# COMUNE DI PISONIANO

## RELAZIONE RISPOSTA

**RELAZIONE RISPOSTA** alla Conferenza di servizi decisoria ai sensi dell'art. 14, co. 2, legge n. 241/1990 e smi, da effettuarsi in forma semplificata ed in modalità asincrona ex art. 14-bis, legge n. 241/1990 – **Seconda variante di progetto al PFTE**

*Figura 1 – Estratto da A246PEV2\_NOTA\_00\_0 - NOTA TECNICA DI VERIFICA DELLA STABILITA’ DEL VERSANTE*

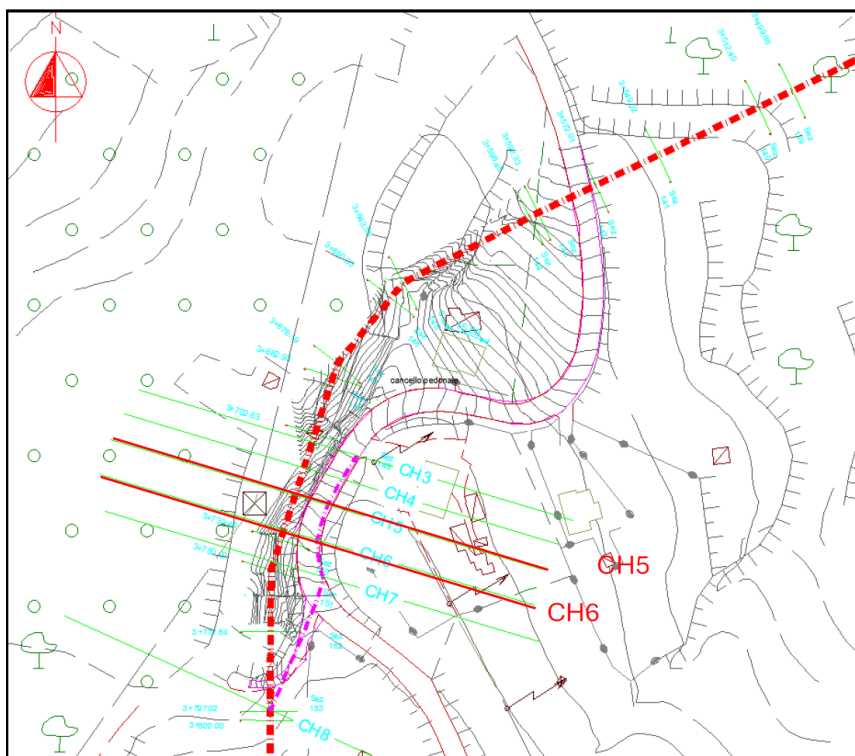
Non sono state neanche fornite le sezioni di progetto (in particolare tra la sez. 144 e la sez. 154) che avrebbero potuto chiarire quale erano state le ipotesi di progetto esecutivo che oggi sono considerate “superate” dalla presente variante, né le sezioni da CH3 a CH9 indicate nella figura 4.2 (vedi Figura 1).

Sono riportate soltanto le sezioni di calcolo CH5 e CH6, senza alcuna indicazione dimensionale e nella sola ipotesi di scavo del tracciato rosso, tra l’altro con una sezione di scavo molto larga, che non risponde ad alcuna delle sezioni tipo allegate alla documentazione di risposta.

In merito alle Verifiche di sicurezza riportate, queste sono state effettuate solo nella ipotesi del tracciato rosso, senza effettuare un confronto con la situazione ante operam, in assenza di scavo. Non avendo riportato l’attuale profilo del terreno, nulla si dice sulle condizioni di stabilità della S.P. 50 anche in assenza dello scavo stesso. Si ritiene pertanto necessario che venga prodotto sia un confronto tra la situazione ante-operam e quella di progetto esecutivo, che una valutazione della stabilità considerando lo scavo che si andrà ad effettuare a centro strada che, nella migliore delle ipotesi, avrà una larghezza di m 1, 90 e una profondità compresa tra i m 2,50 e i m 3,10 (come ricavati graficamente dal profilo altimetrico in assenza anche di una tabella di Variante analoga a quella di PFTE) (vedi elaborato A246PEV2\_VC\_07\_0\_Planimetria e profilo Variante CH\_signed).

Figura 2 – Proposta alternativa di tracciato – Linea arancio

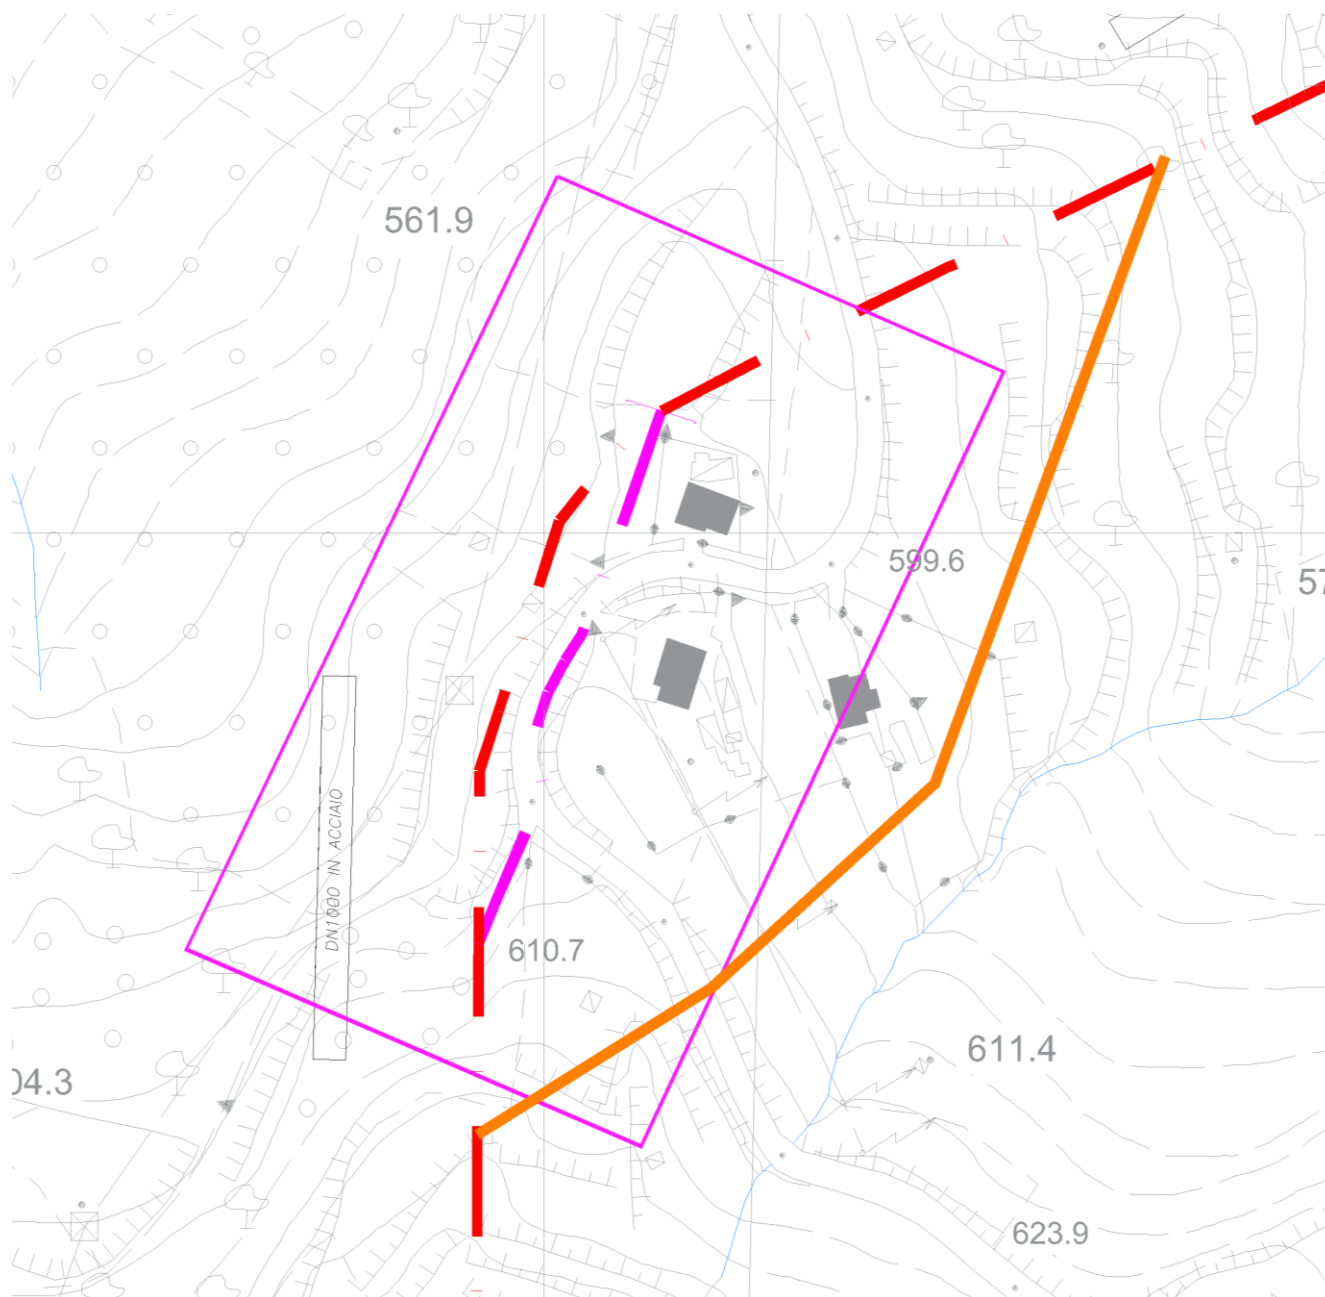
Questa Amministrazione ha più volte indicato, anche per le vie brevi, la possibilità di una soluzione alternativa che evitando il tratto problematico, andasse ad interessare la vallata a destra della viabilità. In **Errore. L'origine riferimento non è stata trovata.** è riportato un tracciato alternativo che evita sia il tratto di scarpata con minore stabilità che l'interferenza on la viabilità provinciale e l'abitazione a Nord. L'allaccio a Nord della curva potrà essere, con facilità, meglio approfondito dai progettisti di ACEA, e potrebbe riallacciarsi anche subito a Nord della curva interessata dalla variante CH.

Figura 3 – Estratto da *NOTA TECNICA DI RISPOSTA*

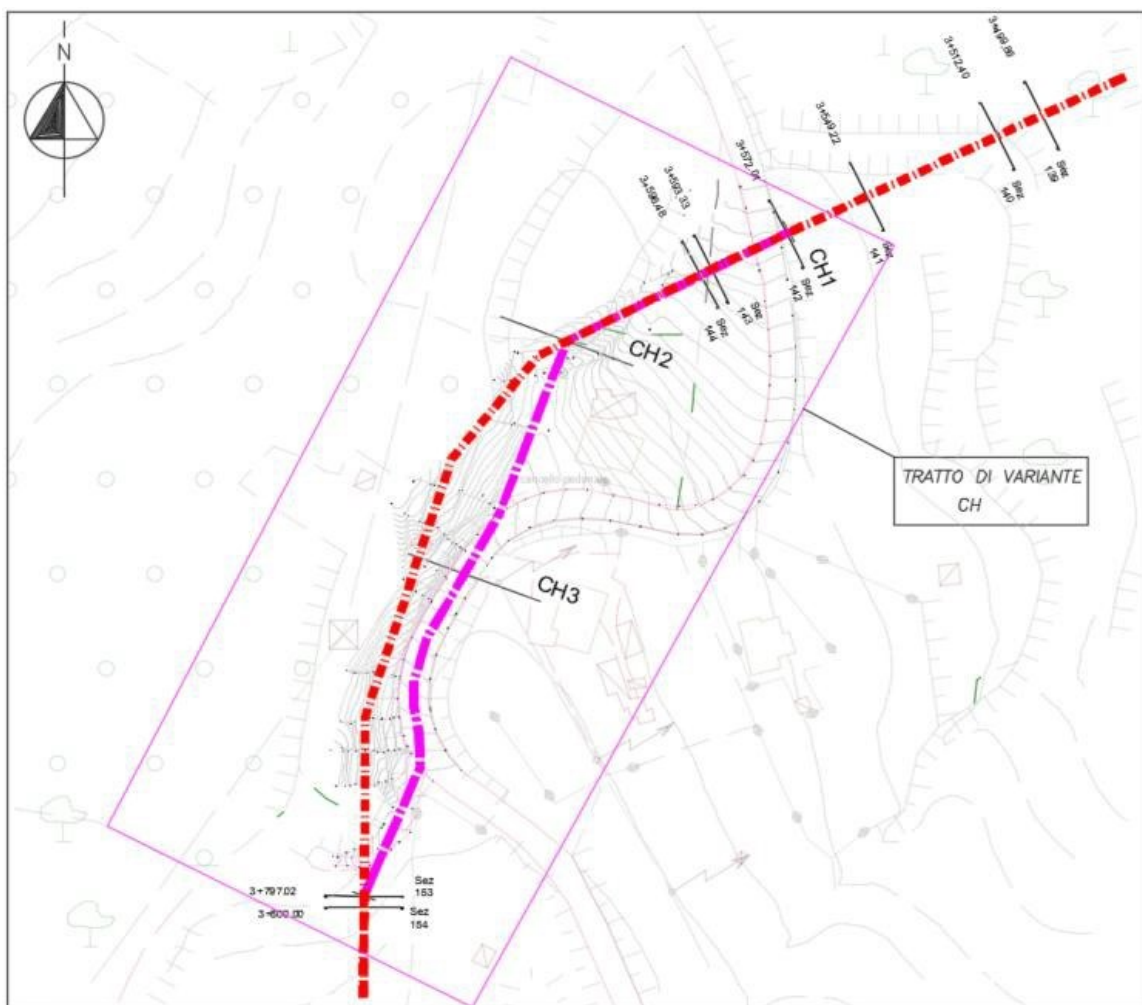
La risposta risulta generica e non tiene conto della circostanza che nella parte nord (sopra la sezione CH3) il tracciato esce dalla viabilità provinciale con un lungo tratto pseudo-parallelo che potrebbe comportare diverse criticità.
